改善箇所説明図

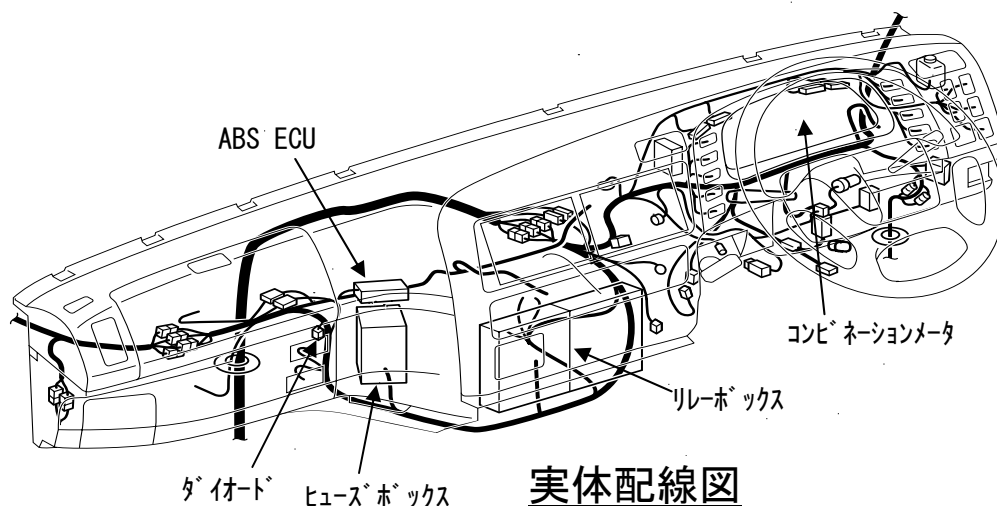
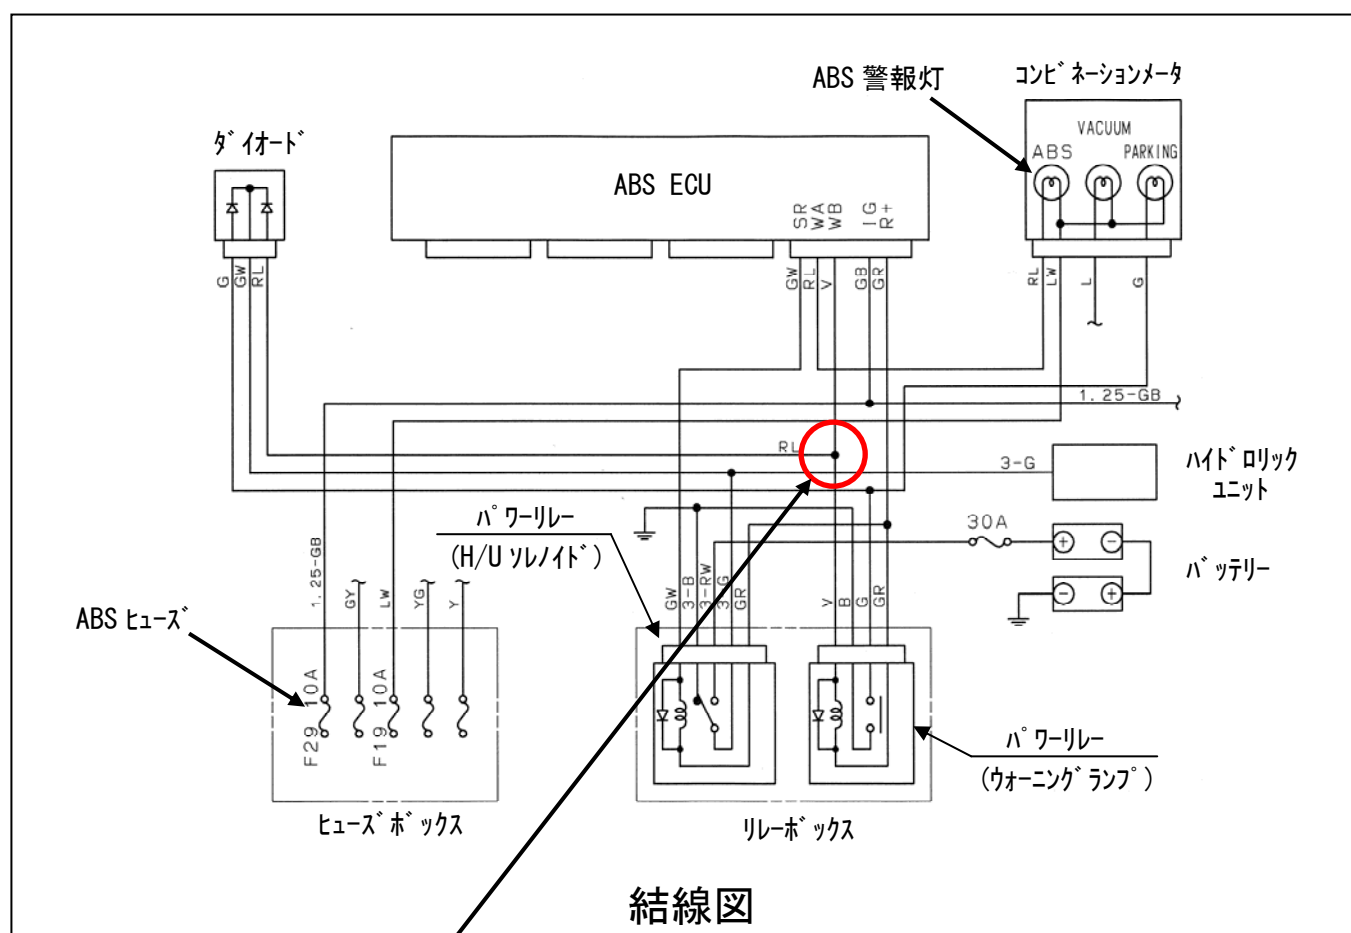
基準不適合発生箇所

ABS装置の故障時警報灯用の電気回路の設計指示が不適切なため、誤った結線となっている。
そのため、ABSの電源供給が断たれた場合に警報灯が点灯しない。

改善措置の内容

全車両、当該電気回路を正規に結線する。
